SERVICE INFO

VAG ユニットインジェクターエンジンの油圧タペット違いは細部に

エンジン： 1.9 TDI

図 1：420 0102 10 は 420 0209 10 と交換できません。

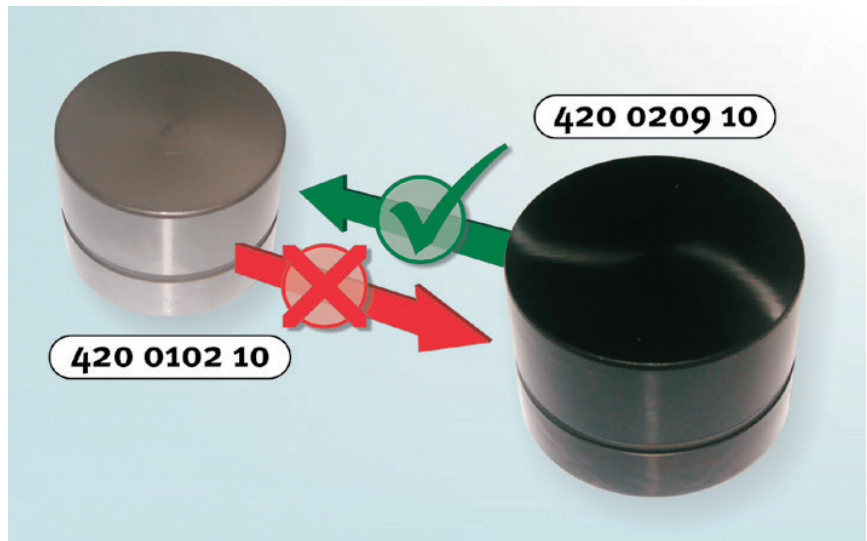
以前の仕様 - 420 0102 10

新しい仕様 - 420 0209 10

すす微粒子フィルタの導入により、表面がずっと高品質な油圧タペットを使用する必要が生じました。タペットの表面仕上げには特殊な塗装プロセスが使用されており、耐食性と摩擦性が向上し、摩擦が低減されています。シェフラーオートモーティブアフターマーケット部門は、VAG ユニットインジェクターエンジン用に 2 種類のタペットを供給しており、スペアパーツ市場で自由に入手できます。

両方の品目番号の自動車アプリケーションに適用される制限に注意してください。これらはカタログで詳しく説明されています。これらの制限は継続的に見直され、メーカーの仕様に合わせて更新されています。原則として、新バージョンがすでに取り付けられている自動車には以前の仕様を使用してはなりません。ただし、旧バージョンがすでに取り付けられている自動車には新しい仕様を使用できます。
